Odpoveď na žiadosť o vysvetlenie informácií potrebných na vypracovanie ponuky č. 3

Verejný obstarávateľ: Banskobystrický samosprávny kraj, Nám. SNP 23, 974 01 Banská Bystrica**Predmet zákazky:** SZŠ Zvolen - IKT technológie a vybavenie**Druh postupu:** nadlimitná zákazka zadávaná postupom verejnej súťaže podľa § 66 zákona č. 343/2015 Z. z. o verejnom obstarávaní a o zmene a doplnení niektorých zákonov v znení neskorších predpisov (ďalej len „ZVO“)**Vyhlásené:** vo Vestníku verejného obstarávania č. 119/2026 pod značkou oznámenia 8367 – MST zo dňa 17.06.2026 a v Úradnom Vestníku EÚ č. S114/2026 412998-2026 zo dňa 16.06.2026

Předmět: Žádost o vysvětlení zadávací dokumentace – položka „A.) Interaktivní set na stenu s vertikálním posuvom s trojdielnou tabuľou a dotykovou obrazovkou“

Obrázok z prílohy (DSC03428.jpg)

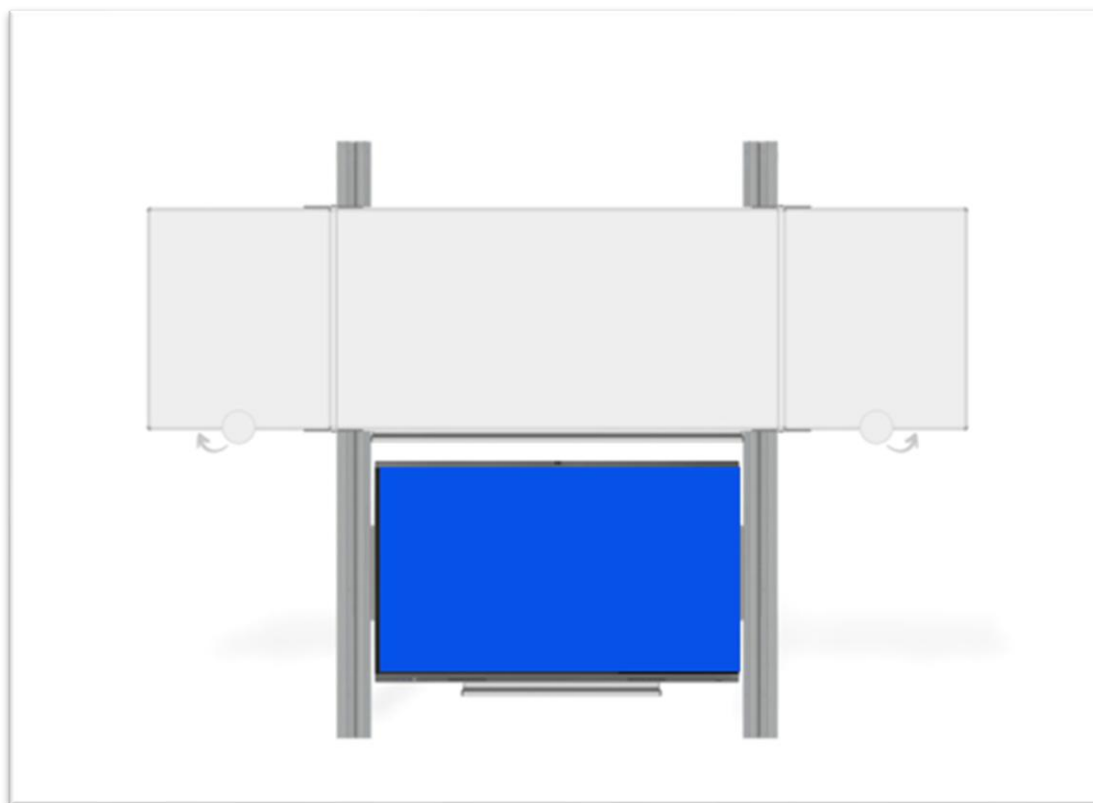
Konkrétne ide o nahradenie mechanického ručného zdvihu na hliníkových pylonoch moderným elektrickým dvojpylonovým rýchlozdvihom, ktorý výrazne zvyšuje komfort obsluhy, eliminuje potrebu fyzickej sily a zaisťuje vyššiu bezpečnosť pri manipulácii s ťažkou dotykovou obrazovkou (viď ilustračné video na odkaze tu: <https://photos.app.goo.gl/yuPQnN5AidgnBDaD9>, prípadne foto v prílohe).

Akceptuje verejný obstarávateľ toto riešenie s preukázateľne lepšími technickými a užívateľskými parametrami ako ekvivalentné či nadštandardné plnenie?

Verejný obstarávateľ uvádza, že v technickej špecifikácii nie je bližšie určené, či má byť vertikálny zdvih ovládaný manuálne alebo elektricky. Z uvedeného dôvodu verejný obstarávateľ bude akceptovať aj riešenie s elektrickým ovládaním vertikálneho posuvu, za predpokladu, že budú splnené všetky ostatné technické a funkčné požiadavky uvedené v súťažných podkladoch, najmä požiadavka na triptych tabuľu, dotykovú obrazovku, požadované rozmery, spôsob uchytenia a vertikálny posuv.

Verejný obstarávateľ nebude akceptovať také riešenie, ktoré by menilo predmet požadovaného plnenia alebo by nespĺňalo všetky technické a funkčné požiadavky uvedené v súťažných podkladoch.

Verejný obstarávateľ však zároveň upozorňuje, že požadovaný interaktívny set musí pozostávať z trojdielnej triptych tabule, t. j. zo stredného panelu a dvoch bočných panelov. Triptych tabuľa musí byť uchytená na pylónovom systéme a dotyková obrazovka má byť umiestnená na pylónoch, v súlade s technickou špecifikáciou predmetu zákazky.
